Dodatek č. 8

SMLOUVA O DÍLO „UK – Výstavba Kampusu Albertov – Biocentrum“

**DODATEK č. 8 (dále jen "Dodatek") KE SMLOUVĚ O DÍLO č. UKRUK
UKRUK/182357/2023-2**

UK – VÝSTAVBA KAMPUSU ALBERTOV – BIOCENTRUM

Změnový list č.: 73

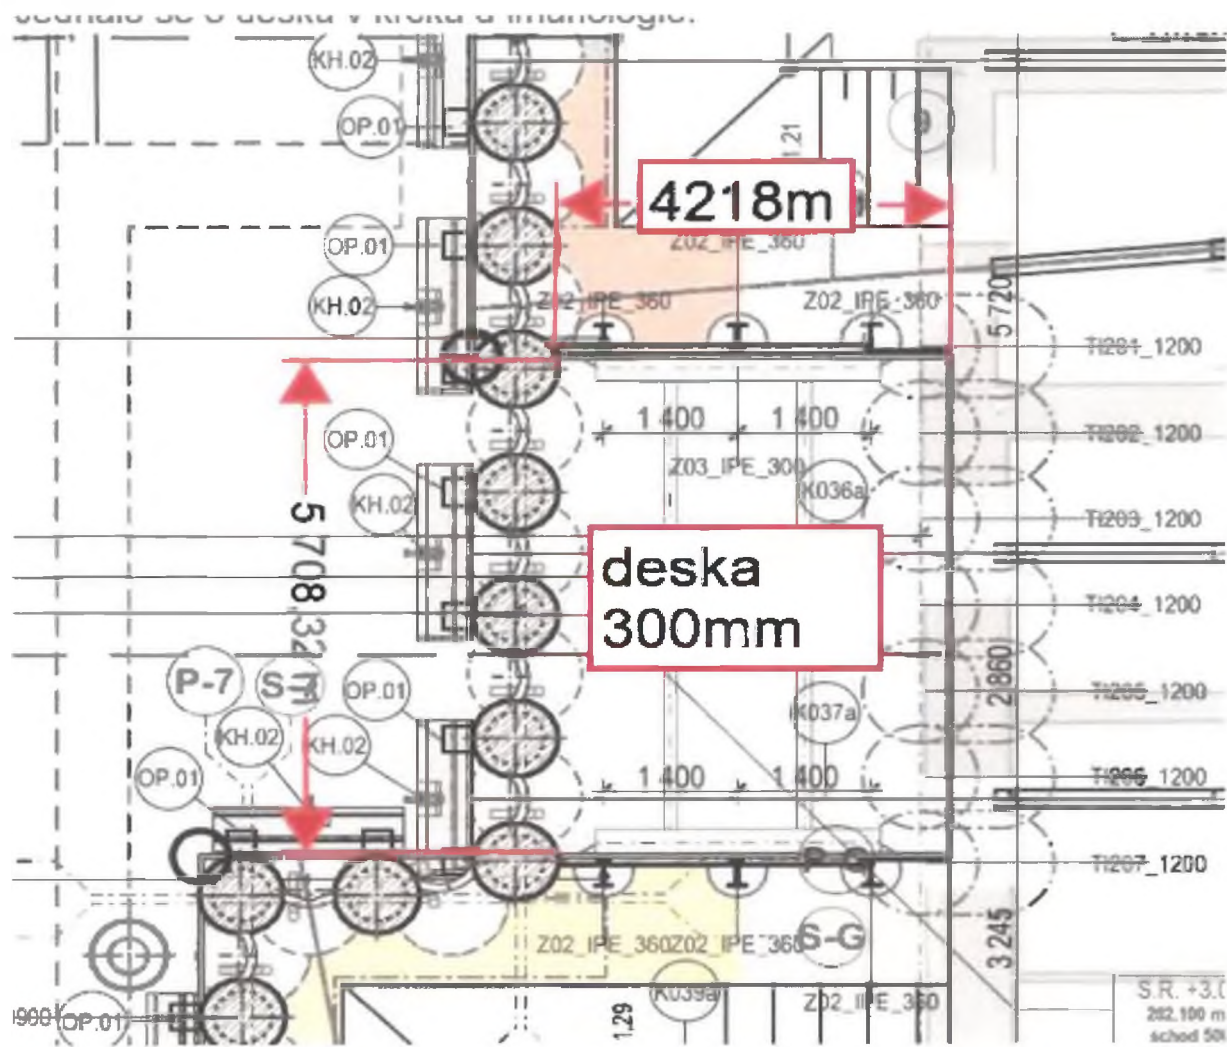
Předmět díla:	"Biocentrum - Novostavba objektu v areálu kampusu UK v Praze na Albertově"		
Objekt:	BCA - zajištění stavební jámy a související práce		
Objednatel:	UNIVERZITA KARLOVA, Ovocný trh 560/5, Praha 2		
Zhotovitel:	Společnost DGZ Biocentrum Albertov		
TDI:	Sdružení NH - INZ Kampus Alberov, 1. etapa		
Projektant:	ZNAMENÍ ČTYŘ - ARCHITEKTI s.r.o.		
Popis změny:	Zřízení stabilizační desky v krčku u objektu Imunologie		
Odůvodnění změny:	Stávající stav: V průběhu realizace díla, resp. v rámci postupu výstavby, byla na základě požadavku TDS, zřízena stabilizační deska v krčku u objektu Imunologie. Navrhované řešení: Provést dopočet nákladů na realizaci předmětných prací dle pokynu TDS. Práce obsažené ve změnovém listu jsou nezbytné pro řádné provedení díla, přičemž jejich provedení nemění celkovou povahu veřejné zakázky.		
údaje o změně	Změnu vyvolal:		
	Jedná se o změnu: (zatrhnout)	práce realizované a hrazené nad rámec ceny díla	X

úprava předmětu díla bez vlivu na cenu díla	
		zúžení předmětu díla, kterou se snižuje cena díla	
	Jedná se o změnu ve smyslu zákona: (zatrhnout)	§ 222 odst. 4	
		§ 222 odst. 5	X
		§ 222 odst. 6	
Způsob projekčního řešení změny: (zaškrtnout)		Revize prováděcí dokumentace	
		Zápis do SD	
		Jiné	
údaje o složení ceny změny	hodnota přípočtů (víceprací)	77 898,42	
	celkem v Kč bez DPH		
	hodnota odpočtů (méněprací)		
	celkem v Kč bez DPH		
údaje o ceně změny	ocenění změny předložil:		
	náklady na změnu v Kč bez DPH	77 898,42	
	Výše DPH sazba:	21%	16 358,67
	náklady na změnu vč. DPH	94 257,09	
	údaje o dosud schválených změnách jsou uvedeny v tabulce evidence změn č.		
termín	Termín realizace změny:		
	Vliv změny na termín dokončení díla:		
odsouhlasení změny	Změnu odsouhlasil:	datum	podpis
	Zhotovitel:	26.8.25	
	TDS:	29.8.2025	
	Projektant:	29.8.2025	
	Objednatel:	29.9.2025	
přílohy	Přílohy: 1x rozpočet, 1x foto, 1x zákres

Změnový list č.: 53

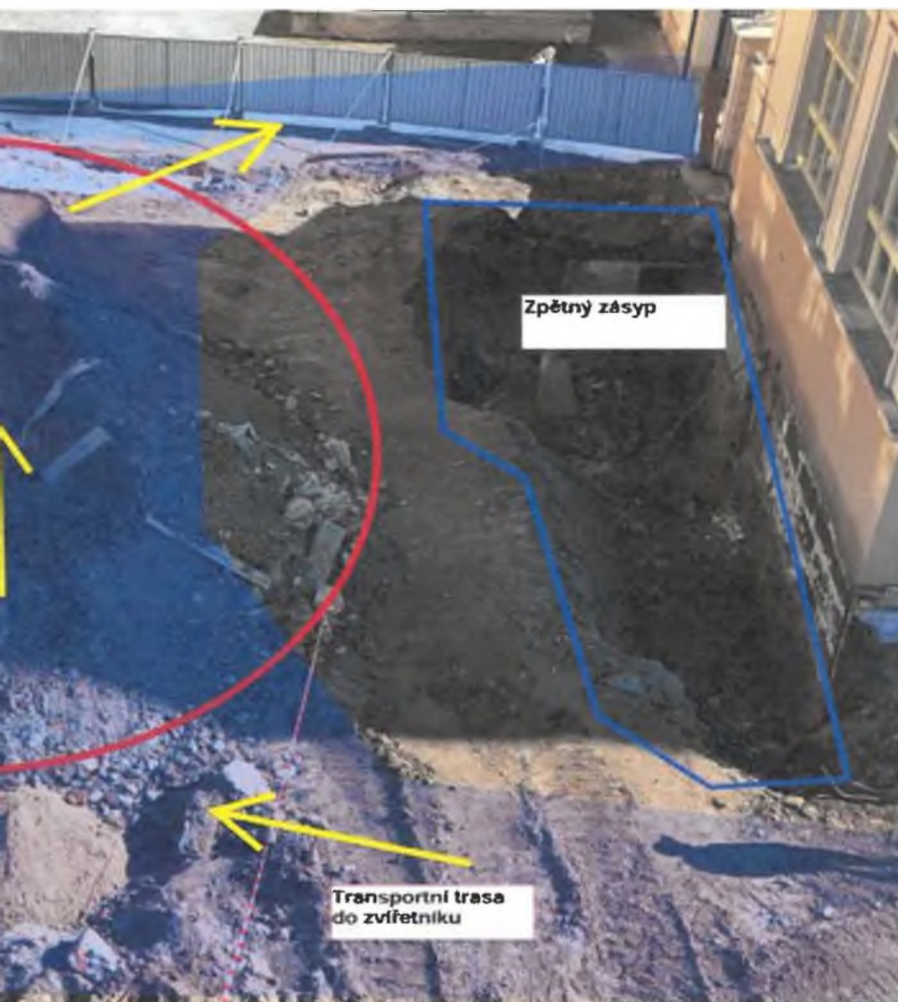
údaje o změně	Změnu vyvolal:	Okolnosti, které zhotovitel jednající s náležitou péčí nemohl předvídat	
	Jedná se o změnu: (zatrhnout)	práce realizované a hrazené nad rámec ceny díla	x
		úprava předmětu díla bez vlivu na cenu díla	
		zúžení předmětu díla, kterou se snižuje cena díla	
	Jedná se o změnu ve smyslu zákona: (zatrhnout)	§ 222 odst. 4	x
		§ 222 odst. 5	
		§ 222 odst. 6	
		§ 222 odst. 7	
	Způsob projekčního řešení změny: (zaškrtnout)	Revize prováděcí dokumentace	
		Zápis do SD	
Jiné			
údaje o složení ceny změny	hodnota přípočtů (víceprací)		
	celkem v Kč bez DPH	69 078,00	
	hodnota odpočtů (méněprací)		
	celkem v Kč bez DPH		
údaje o ceně změny	ocenění změny předložil:		
	náklady na změnu v Kč bez DPH	69 078,00	
	Výše DPH sazba: 21%	14 506,38	
	náklady na změnu vč. DPH	83 584,38	
	údaje o dosud schválených změnách jsou uvedeny v tabulce evidence změn č.		
termín	Termín realizace změny:	Zahájení do 14 dnů od podpisu příslušného dodatku ke smlouvě

Nakládka odvoz 120m3
výkopku

Změnový list č.: 70

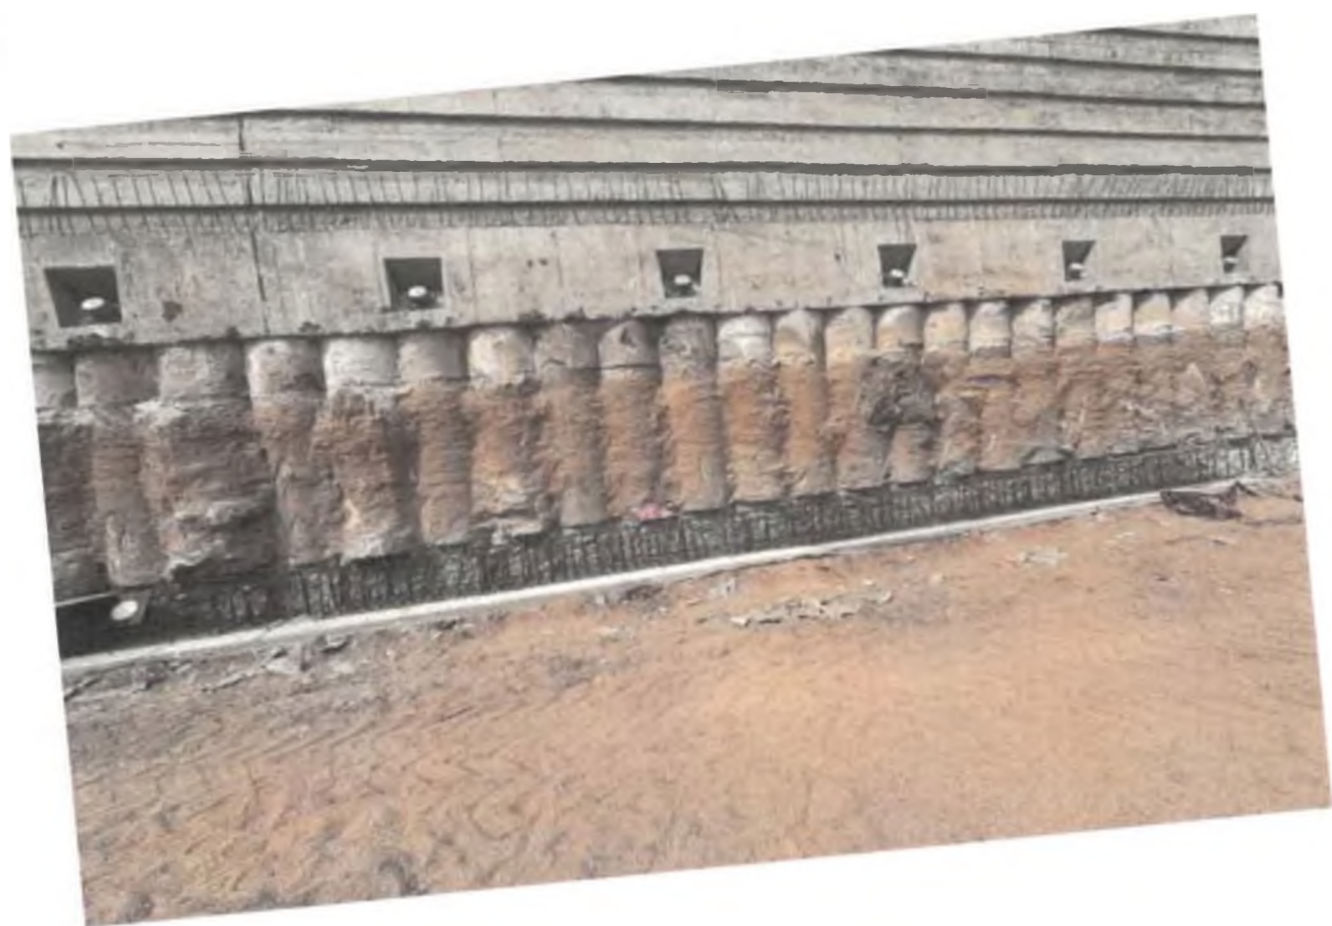
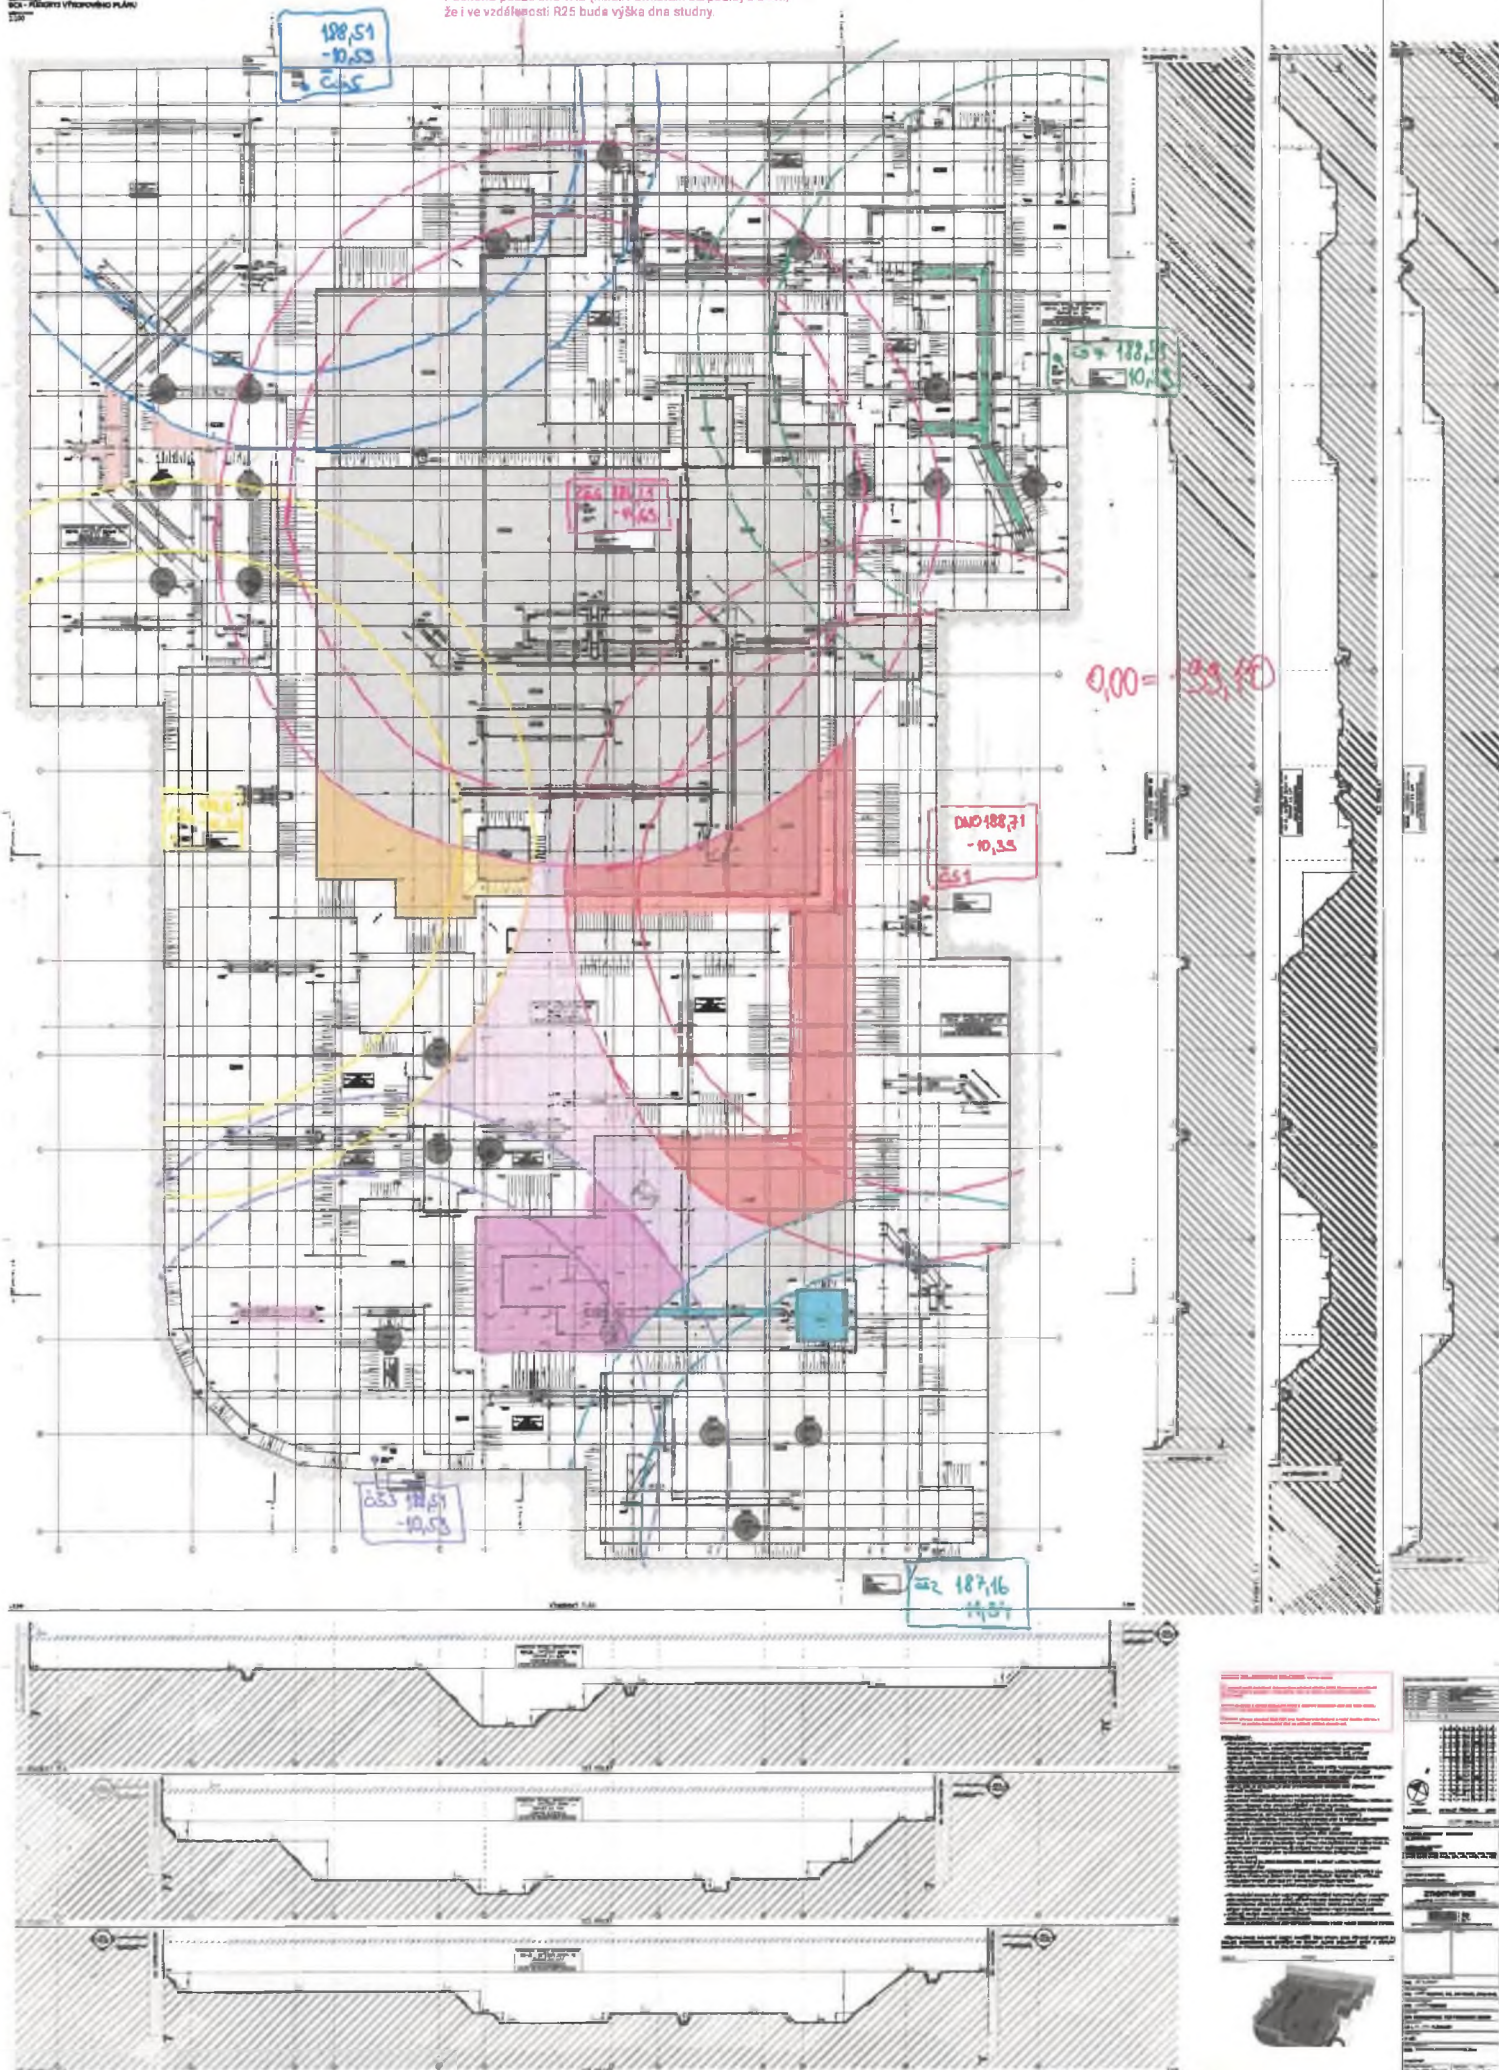
údaje o změně	Změnu vyvolal:		
	Jedná se o změnu: (zatrhnout)	práce realizované a hrazené nad rámec ceny díla	x
		úprava předmětu díla bez vlivu na cenu díla	
		zúžení předmětu díla, kterou se snižuje cena díla	
	Jedná se o změnu ve smyslu zákona: (zatrhnout)	§ 222 odst. 4	
		§ 222 odst. 5	x
		§ 222 odst. 6	
§ 222 odst. 7			
Způsob projekčního řešení změny: (zaškrtnout)	Revize prováděcí dokumentace		
	Zápis do SD		
Jiné			
údaje o složení ceny změny	hodnota přípočtu (víceprací)		
	celkem v Kč bez DPH	2 097 222,78	
	hodnota odpočtu (méněprací)		
	celkem v Kč bez DPH	-2 440 948,95	
údaje o ceně změny	ocenění změny předložil:		
	náklady na změnu v Kč bez DPH	-343 726,17	
	Výše DPH sazba:	21%	-72 182,49
	náklady na změnu vč. DPH	-415 908,66	
	údaje o dosud schválených změnách jsou uvedeny v tabulce evidence změn č.		
termín	Termín realizace změny:		
	Vliv změny na termín dokončení díla:		
odsouhlasení změny	Změnu odsouhlasil:	datum

Zhotovitel:	2.9. 2025	
	TDS:	2.9. 2025	
	Projektant	2.9. 2025	
	Objednatel:	2.9. 2025	
přílohy	Přílohy: 1x rozpočet, 1x výpočet hluchých vrtů, 1x výkres výztuže převážek, 1x foto, 1x schéma odvodnění stavební jámy

- Nadpilotové hlavice jsou navrženy z důvodu snížení napětí na hydrantoladi. Hlavice jsou kruhové Ø1500mm výšky 700mm. Armatura pilotů s hlaviciemi má navržený rozsah dĺ. 800mm. Horní hrana hlavice je navržena pod spodní hranou poctivého betonu.
